三相モータの生産拠点変更のお知らせ

発行日付	2014年 8月	件名	三相モータの生産拠点変更のお知らせ	三菱電機株式会社名古屋製作所 〒461-8670 名古屋市東区矢田南5-1-14 Tel (052) 721-2111大代表
------	----------	----	-------------------	--

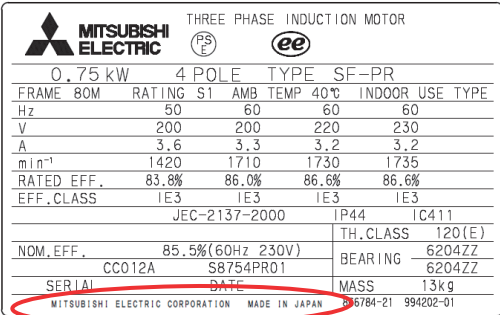
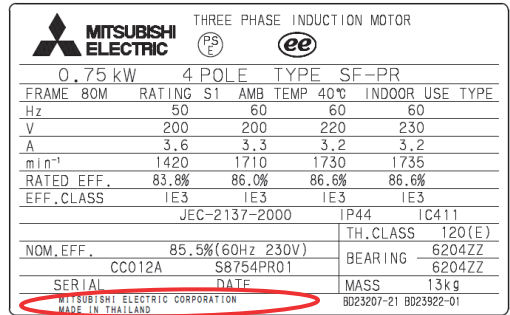
対象	項目	変更前	変更後	備考
100L 機種 (No.3)	外扇ファン		<p>外扇ファンの形状、およびブッシュ・キー方式からファン・キー一体構造に変わります。 C 形止め輪</p>	部品手配時は製造番号をご連絡ください。 (従来品との取付互換性はありません)
100L 機種 (No.3)	外扇カバー冷却フィン		<p>外扇カバーの形状および冷却フィンの枚数が変わります。</p>

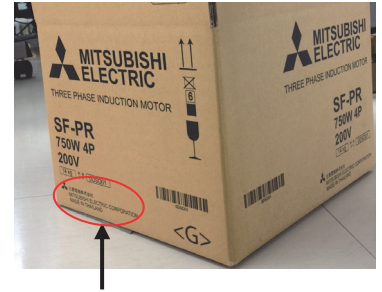
<p>100L 機種 (No.3)</p>	<p>エンド プレー</p>		<p>SF-PR、SF-PRO で軸を共用化するため軸寸法が変わり、エンドプレーが小さくなります。</p>  <p>軸寸法 (+0.4mm)</p>	<p>エンドプレーとは軸の水平方向の遊び量を示します。軸寸法は内部のみ変更となり、外形寸法の変更はありません。</p>
---------------------------	--------------------	---	--	---
